機器システム部材 セールス & テクニカルニュース

No. 16-005
2016年11月発行

表題	MR-Hリニューアルキット J4 アンプ対応(一括置換え)
適用機種	MR-Hリニューアル

変更前 SC-HAJ3KT5K外観(MR-J3アンプ搭載)	変更後 SC-HAJ3KT5K外観(MR-J4アンプ搭載)

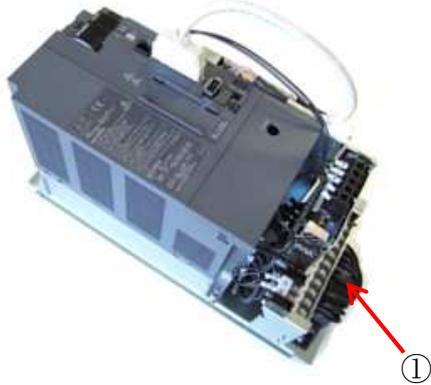
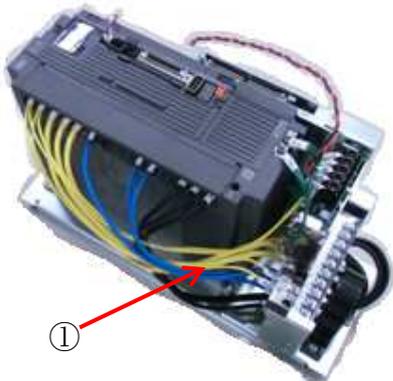
①電線長さ変更

<p>アンプ⇄変換端子台の電線①を J4 アンプにも接続できるよう延長しました。 また延長したケーブルで J3 アンプも通常通り接続可能です。</p>

変更後 SC-HAJ3KT5K外観(MR-J4アンプ搭載)

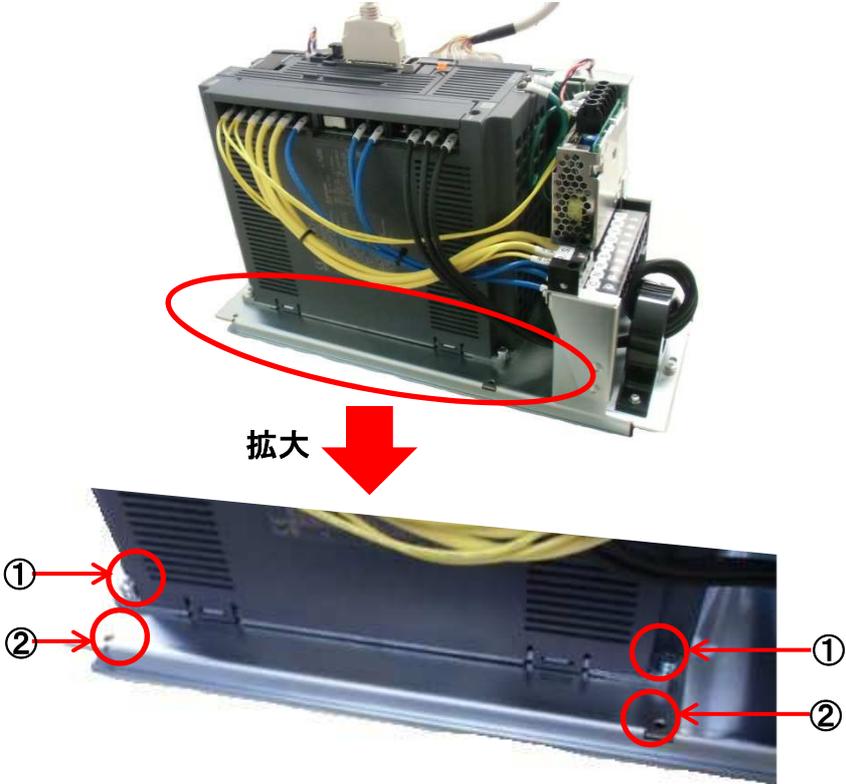
②アンプ取付用ネジ穴の追加

<p>① J4 アンプ取付用のネジ穴を 2 箇所追加しました。 ※②のネジ穴は現行品 J3 アンプ取付用のネジ穴です。</p>
